Avaliação das condições operacionais e de segurança do trecho entre os kms 563 e 617 e recomendações para redução de danos materiais e pessoais, óbitos e lesões graves

GT ENGENHARIA NA
BR-040

CREA-MG
Conselho Regional de Engenharia
e Agronomia de Minas Gerais

Figura 24: Projeto para im-
plantação de Diamante - km
617,677
Fonte: [https://portal.antt.gov.
br/ap007-21](https://portal.antt.gov.br/ap007-21)

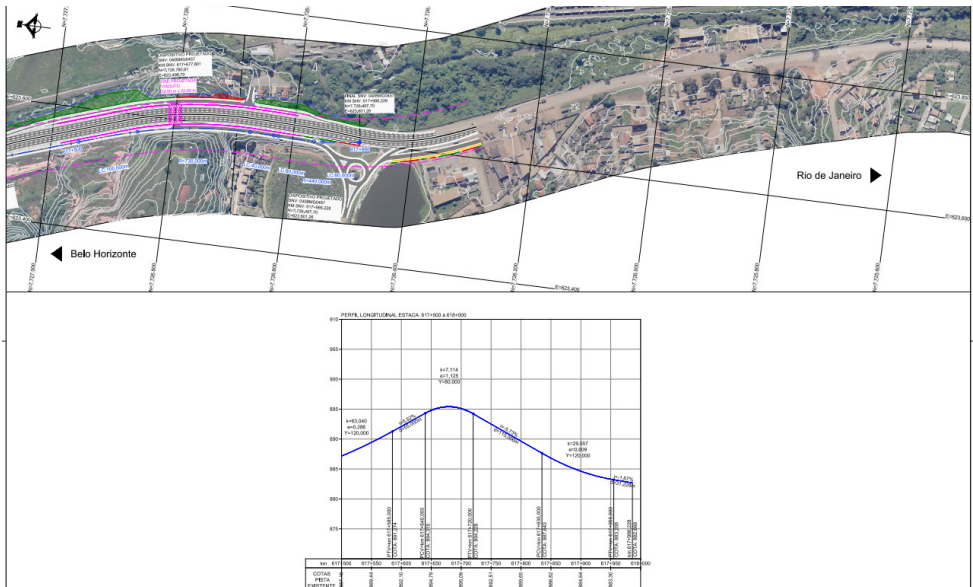
Ao analisar o projeto da Figura 24, pode-se dizer que este se apresenta incompleto, e portanto, acredita-se na necessidade de que seja revisado e apresentado pela ANTT novamente.
